Wettbewerbe

Künstlerische Gestaltung des Tessinerplatzes in Zürich-Enge

Wettbewerb Restaurierung des Alten Museums in St. Gallen

Entwurf von Alberto Cinelli, Bildhauer, Bubikon, und Jens Lübke, Landschaftsarchitekt, Zürich

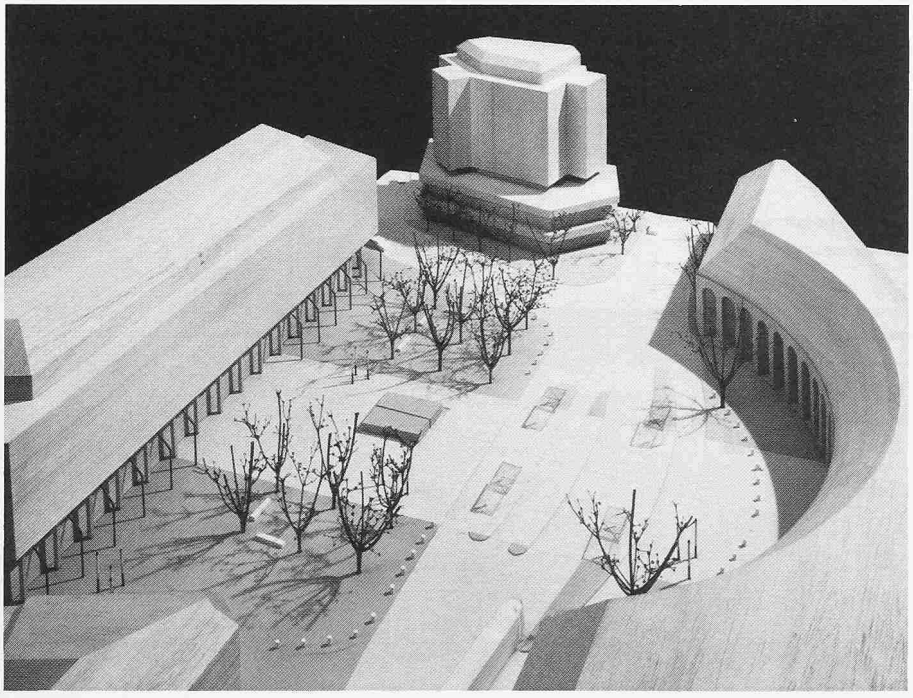
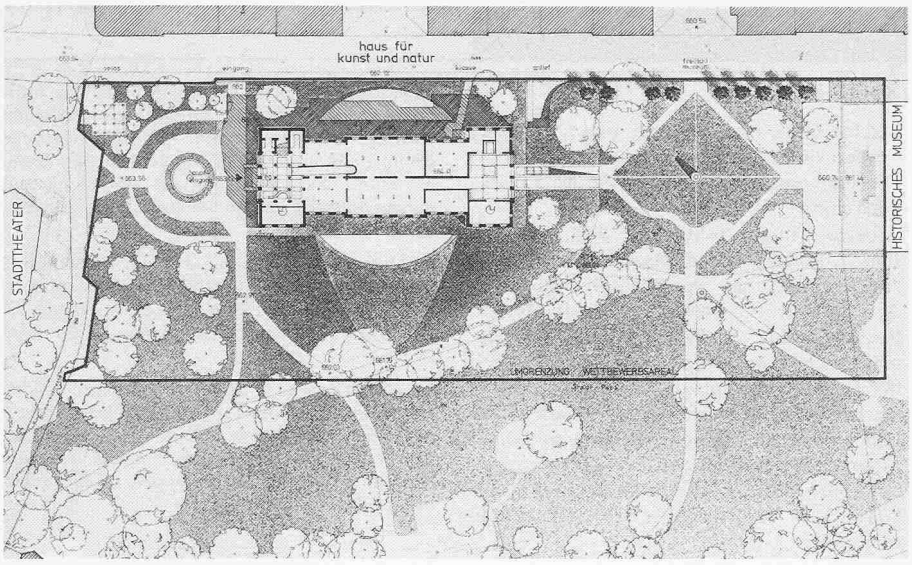
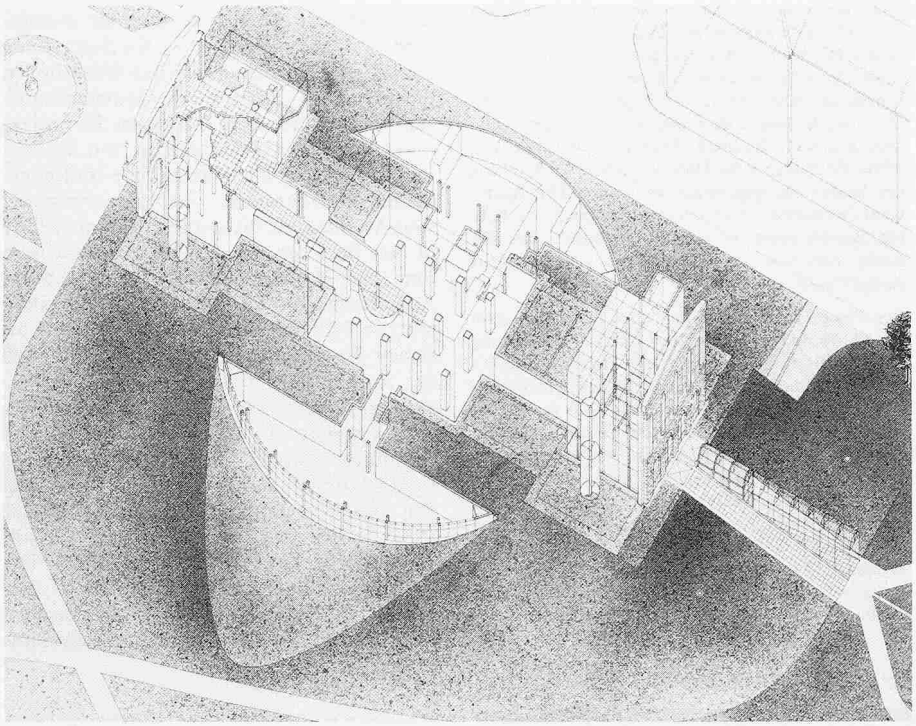
Die Verfasser versuchen der städtebaulichen Grossräumlichkeit und der Dominanz insbesondere des Neubauprojektes Lavaterstrasse mit einem räumlichen Baumkubus zu begegnen. Dieser übernimmt den Rhytmus der künftigen Arkadenreihen mit zwei Baumgruppen von neun Bäumen (Quadrat) und sechs Bäumen (Rechteck), welche in der Mitte einen Raum für Durchsicht und Verbindung der beiden Hauptgebäude freihalten. Die Baumwahl (Robinien), hochstämmig mit nicht zu dichten Baumkronen, ist sehr gut gewählt, lässt ein Licht- und Schattenspiel zu und passt gut zur neuen Fassade.

Der Platz hat eine «ideelle» Achse (senkrecht zum Bahnhof) und eine «reelle» Achse (Verbindung der Mittelpunkte Bahnhof und Neubauprojekt). Gekonnt schaffen die Verfasser daraus ein geometrisches Gestaltungsprinzip: Ein 25 m breiter «Pflästerungsteppich» verbindet auf der «reellen» Achse die beiden Platzhälften und klammert diese über die Verkehrsachse übergreifend zusammen. Im tatsächlichen städtebaulichen Platzmittelpunkt wird ein rhomboider, 7×8 m grosser und 85 cm hoher Quader Calancagranit als Brunnen gesetzt. Dieser wird auf der «ideellen» Achse in der Mitte mit einem darüberragenden, 70 cm hohen Wasservorhang «zerschnitten». Es entsteht ein gekonntes, nicht sofort ablesbares Ungleichgewicht, eine raffinierte Dynamik trotz der strengen geometrischen Überlagerung der Achsen. Die bildhauerische Brunnenlösung ist von hoher Qualität. Der Brunnen entspricht in seiner Grösse, Gewichtung und seinem Standort den architektonischen Gegebenheiten.

Die Jury ist der Meinung, dass das Projekt ohne Eingriff in das Gestaltungskonzept realisierbar ist. Zu bemängeln ist, dass der Pflästerungsteppich bis in den Arkadenbereich des Neubaus geführt wird (willkürliche Betonung).

1. Preis (15 000 Fr., mit Antrag zur Weiterbearbeitung): **Marcel Ferrier,** St. Gallen

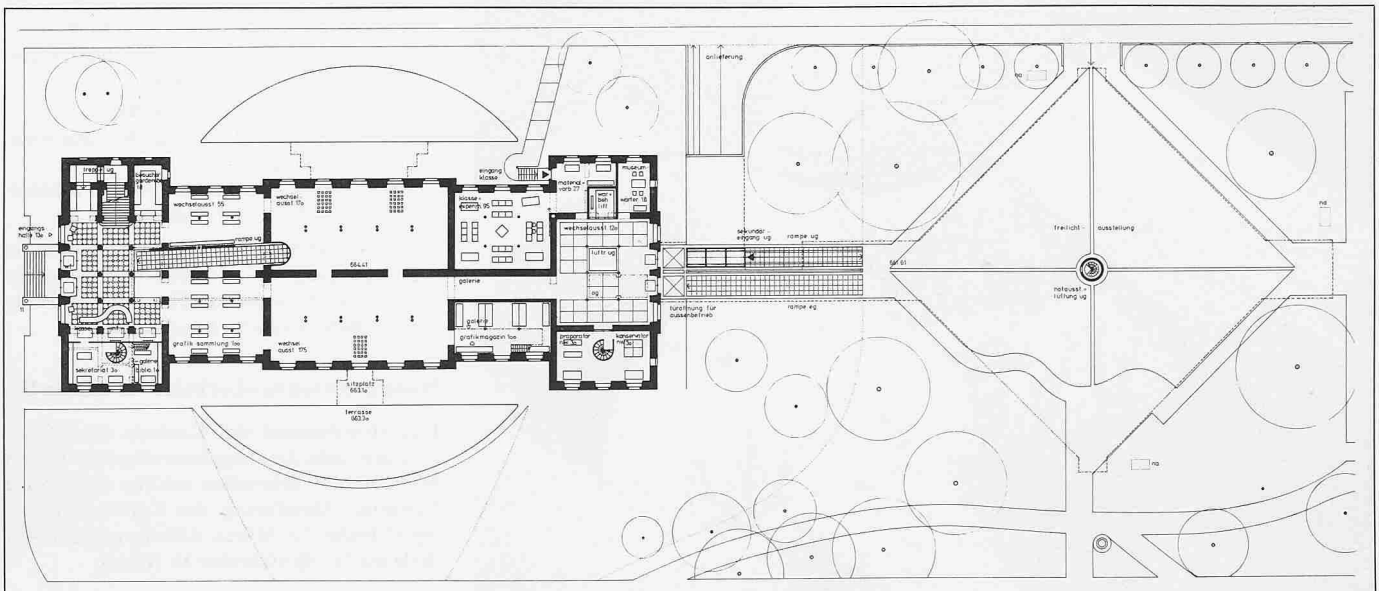
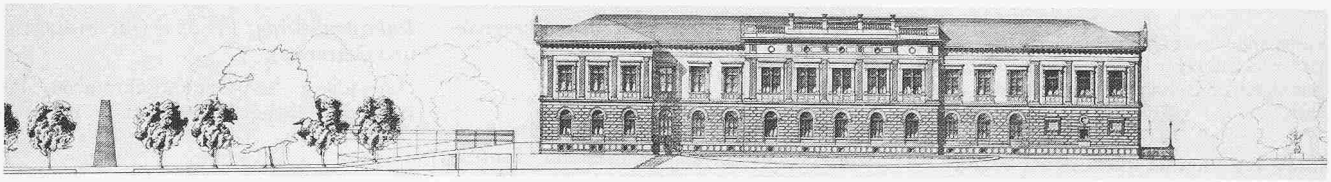
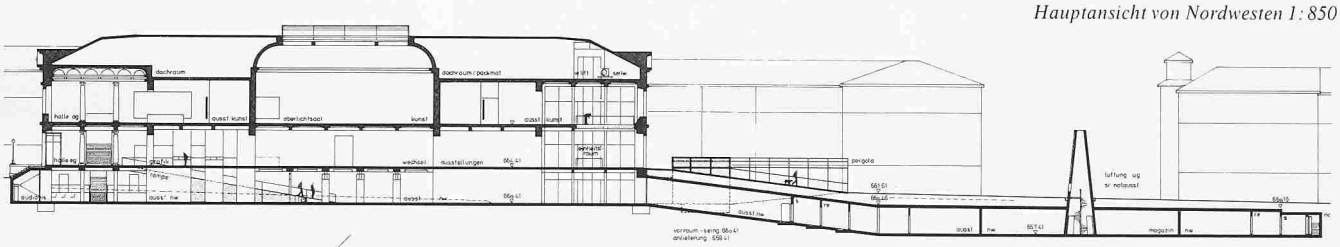
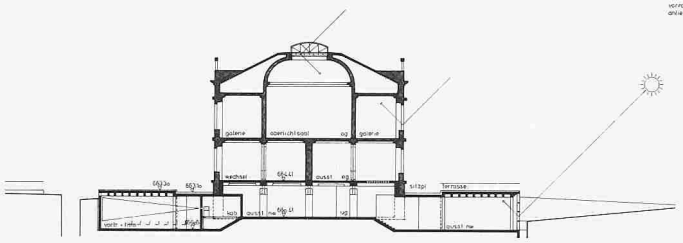
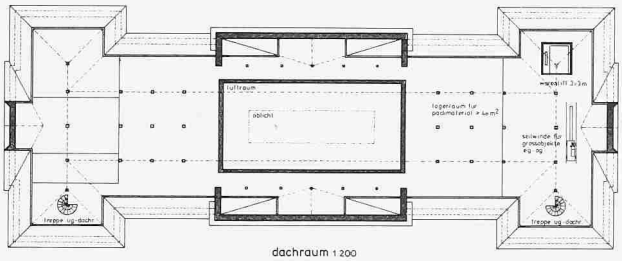
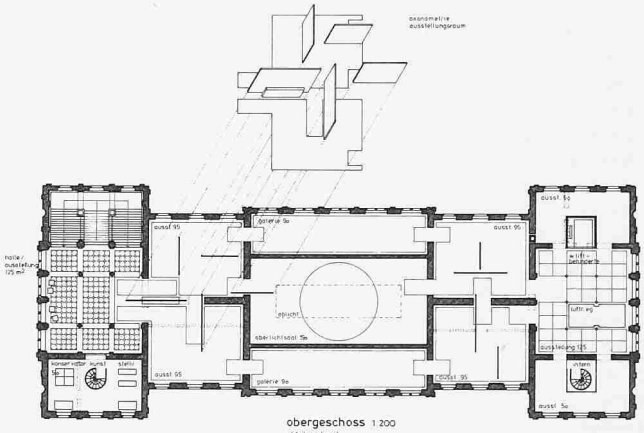
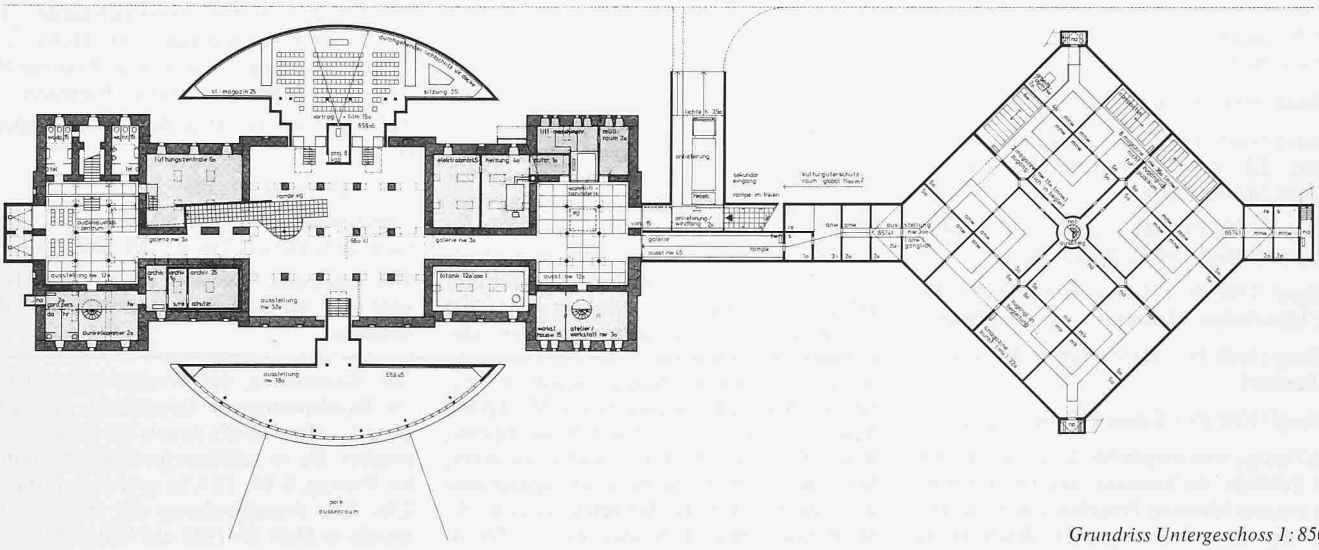
Das Projekt belässt den Baukörper des Altbaues im wesentlichen intakt, An- und Erweiterungsbauten sind behutsam und ohne Störung des Gesamtbildes hinzugefügt. Die spezifische formale Durchbildung der Anbauten, ihre Integration und ihre Zuordnung zum Altbau sowie ihre Einbindung in Garten und Strassenraum sind sehr gut geglückt und werten den Altbau auf. Es ist keine komplexe Dialektik zwischen Alt und Neu ewntwickelt, sondern eine organisch verständliche Ausweitung. Lediglich die Baulichkeit des Sekundäreingangs weist nicht diese Qualität auf. Bis auf vier unwesentliche Bäume entlang der Strasse ist der Baumbestand erhalten; die spezifische Form des «Einschiebens» des neuen Baukörpers in die Gartenfläche bindet diesen ohne Bruch – fast unmerklich – ein.

Das Museumskonzept baut primär auf der Erhaltung der vorhandenen Substanz – auch im Innern – auf und ist zunächst durch diese Haltung geprägt. Die Versuche, neue Raumelemente und Hängeflächen vorzusehen, sollten sowohl vom architektonisch-räumlichen Bild als auch vom Gesichtspunkt einer Kunstgalerie und des Hängens von Bildern einer Diskussion unterzogen werden. Die Nutzung der Altsubstanz im Untergeschoss und die Erweite-

rung der Ausstellungsbereiche sind sehr gut gelöst. Auch die Einführung der Neubauteile im Innern des Gebäudes (Ostteil) erscheint sinnvoll und von der Gesamtkonzeption her begründet. Die Eingangszone ist zu eng und die Einbindung der ins Untergeschoss führenden Rampe nicht optimal, wobei die Einführung dieses dialektischen Elementes grundsätzlich positiv bewertet wird und als gute Erschliessung anzusehen ist. Die Raumabfolge im Untergeschoss mit ihren Engen und Weiten kann vom museologischen und architektonischen Gesichtspunkt her als eine interessante Möglichkeit angesehen werden. Sie löst gleichzeitig die Probleme einer sinnvollen Integration in die Altsubstanz und ihrer Nutzung, wobei die Anbindung des unterirdischen Kulturgüterschutzraumes ihr nicht voll entspricht.

Die architektonische Qualität ist hoch anzusetzen; trotz Zurückhaltung in Respekt vor dem Altbau gelingen signifikante Raumbildungen und Ausprägungen.
